島根原子力発電所保安規定審査資料	
資料番号	保-06(改01)
提出年月日	2023年11月22日

島根原子力発電所
新規制基準への適合性確認に係る
保安規定変更認可申請（補正）について
（SA設備のLCO/AOT コメント回答）

2023年11月
中国電力株式会社

2023/3/28の審査会合における、新規制基準施行に伴う変更のうち重大事故等対処設備に係る運転上の制限等（SA設備のLCO/AOT）に対する指摘事項について回答する。

表 原子炉隔離時冷却系の確認運転条件

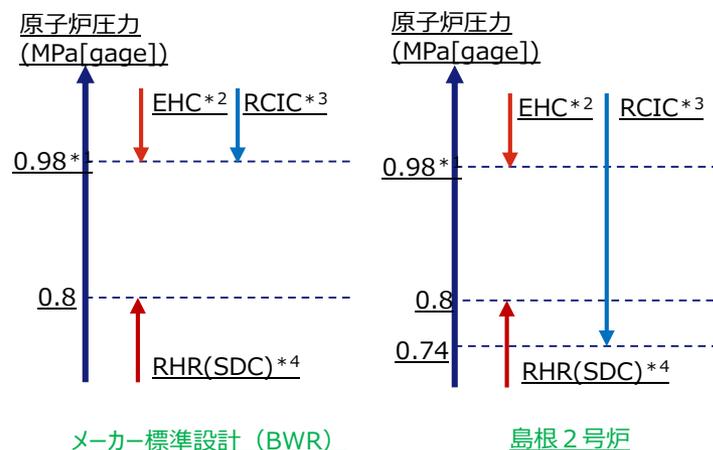
原子炉隔離時冷却系ポンプの「低圧運転点」でのサーベイランスについて、先行審査プラントとの相違点を説明すること。その上で、所内蒸気を用いてサーベイランスを行うと判断した理由、主蒸気にてサーベイランスを行うとした場合のプラントへの影響について、建設時に実施した主蒸気を用いた「低圧運転点」の試験方法及び保安規定審査基準の「実条件性能確認」との対応関係を踏まえて説明すること。

- 低圧運転点はメーカーによるBWR標準設計に対して設計上の配慮として設定したものであり、先行プラントでは設定されていない。

※：島根2号炉では、設計上の配慮として原子炉隔離時冷却系と残留熱除去系（停止時冷却モード）の運転範囲が重複するようにメーカー標準設計（0.98MPa[gage]）から見直し、原子炉隔離時冷却系の運転下限圧力を0.74MPa[gage]として設計している。（残留熱除去系（停止時冷却モード）の運転上限圧力：0.8MPa[gage]）

流路の圧力損失の考慮方法

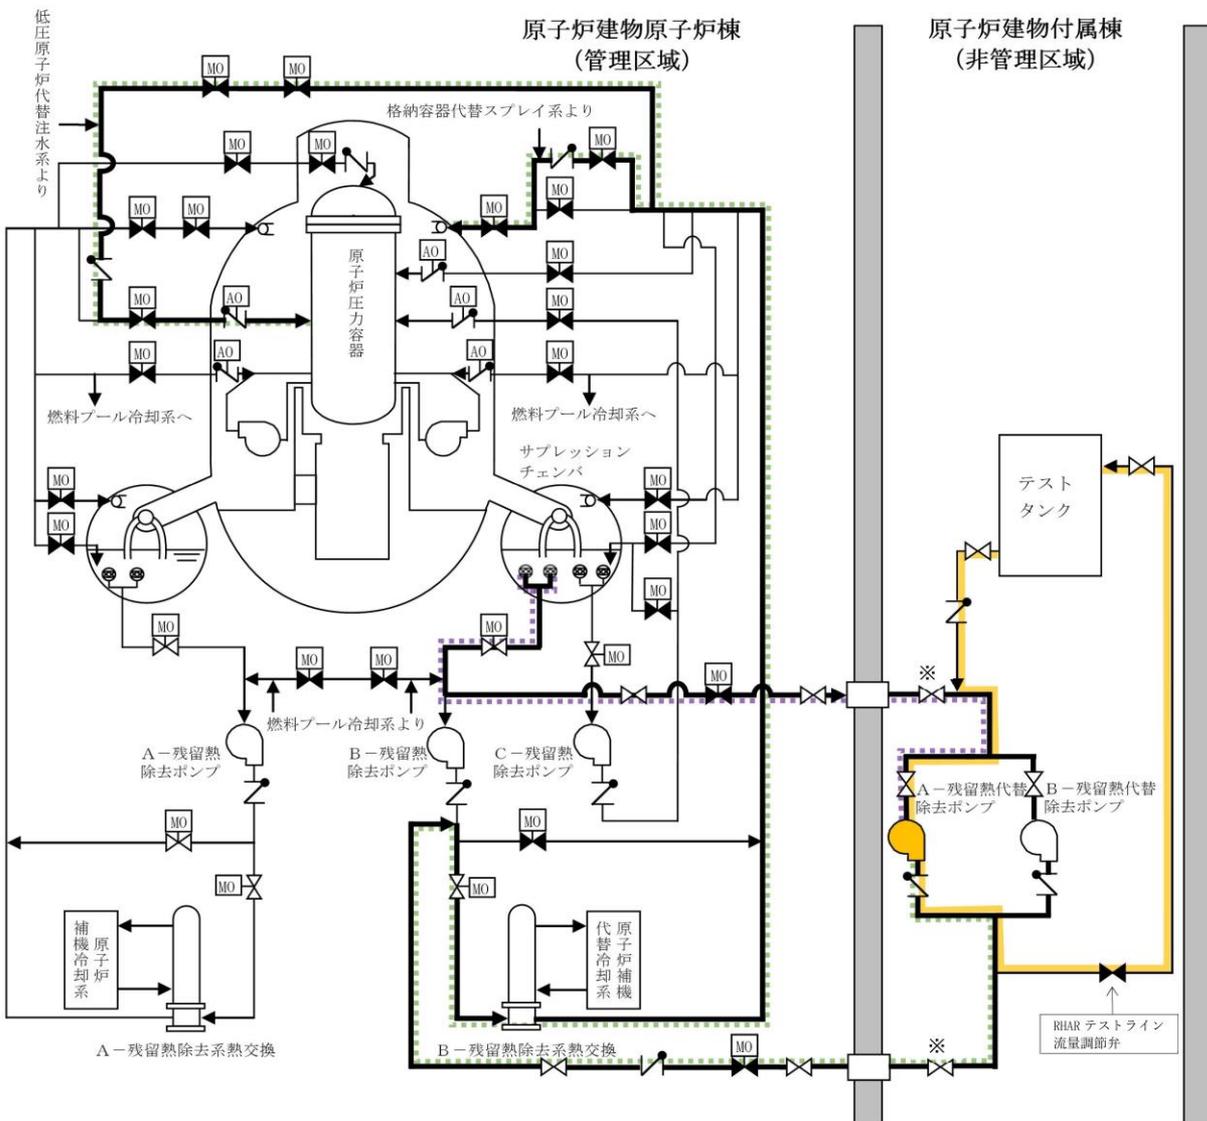
残留熱代替除去系のサーベイランスの実施方法について、保安規定審査基準（確認する機能が必要となる事故時等の条件で必要な性能が発揮できるかを確認するための十分な方法）の要求事項を踏まえ、対象機器を含めた系統の「実条件性能確認」として、十分な方法であることを説明すること。また、説明においては、テストタンクを用いたライン構成での確認が、重大事故時に使用する際の系統構成での圧損を踏まえたものになっていること等、実条件性能確認との同等性を有するものであることを説明すること。

[実条件性能評価]

- テストタンクを用いた循環運転を行う場合においても、RHAR使用時の流路の圧力損失は、ポンプの必要揚程および有効NPSH評価において考慮している。
